リコール届出一覧表

リコール届出日：平成23年 1月26日

リコール届出番号	2695	リコール開始日	平成23年 1月27日
届出者の氏名又は名称	トヨタ自動車株式会社 問い合わせ先：トヨタお客様相談センター 取締役社長 豊田 章男 TEL 0800-700-7700 レクサスインフォメーションデスク TEL 0800-500-5577		
不具合の部位（部品名）	燃料装置（燃料圧力センサ）		
基準不適合状態にあると認める構造、装置又は性能の状況及びその原因	エンジンのデリバリパイプに取付けている燃料圧力センサの締付けが不十分なため、そのまま使用を続けると、エンジンの振動等により締付けが緩むものがある。そのため、燃料圧力センサの取付け部のねじを伝って燃料が漏れるおそれがある。		
改善措置の内容	全車両、燃料圧力センサ取付け部の燃料漏れの有無を点検し、漏れないものは当該センサを適正なトルクで増し締めし、漏れのあるものは取付け部のガスケットを交換し当該センサを適正なトルクで締付ける。		
不具合件数	23件	事故の有無	無し
発見の動機	市場からの情報による。		
自動車使用者及び自動車分解整備事業者に周知させるための措置	<ul style="list-style-type: none"> ・使用者：ダイレクトメール等で通知する。 ・自動車分解整備事業者：日整連発行の機関誌に掲載する。 ・改善実施済車には、運転者席側ドア開口部のドアストライカー付近にNo.2695のステッカーを貼付する。

改善箇所説明図

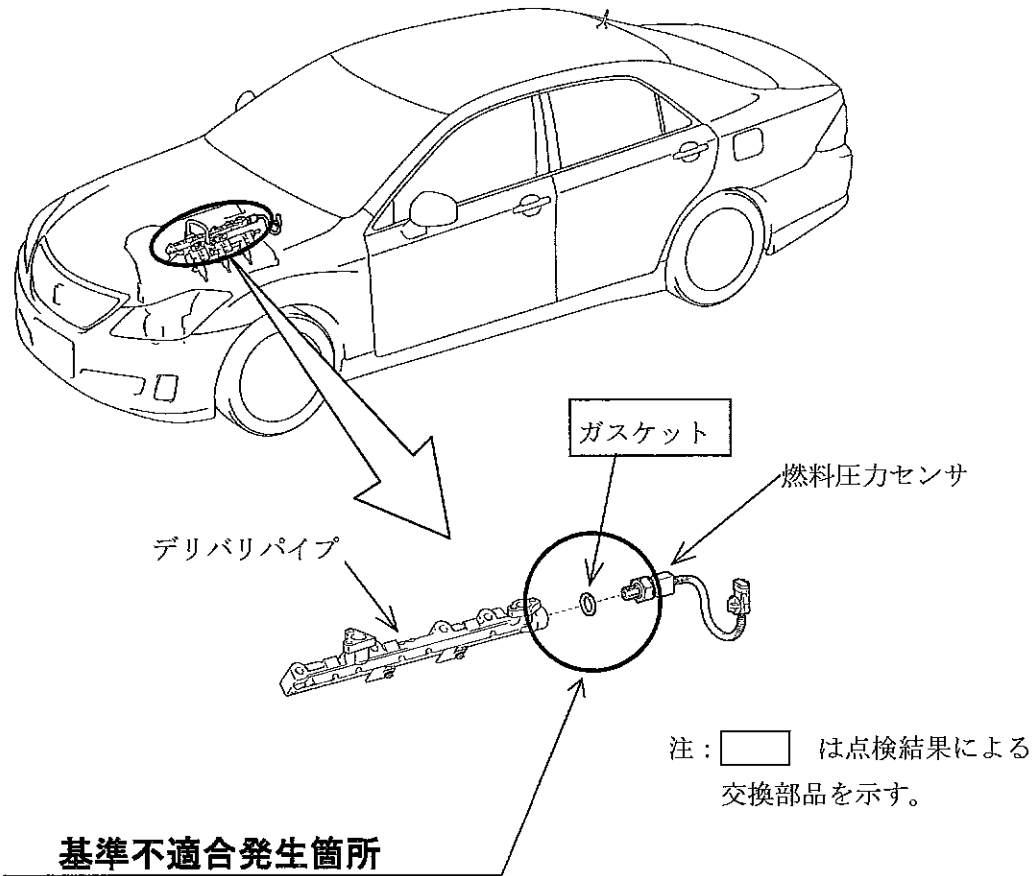
エンジンのデリバリパイプに取付けている燃料圧力センサの締付けが不十分なため、そのまま使用を続けると、エンジンの振動等により締付けが緩むものがある。そのため、燃料圧力センサの取付け部のねじを伝って燃料が漏れるおそれがある。

全車両、燃料圧力センサ取付け部の燃料漏れの有無を点検し、漏れのないものは当該センサを適正なトルクで増し締めし、漏れのあるものは取付け部のガasketを交換し当該センサを適正なトルクで締付ける。
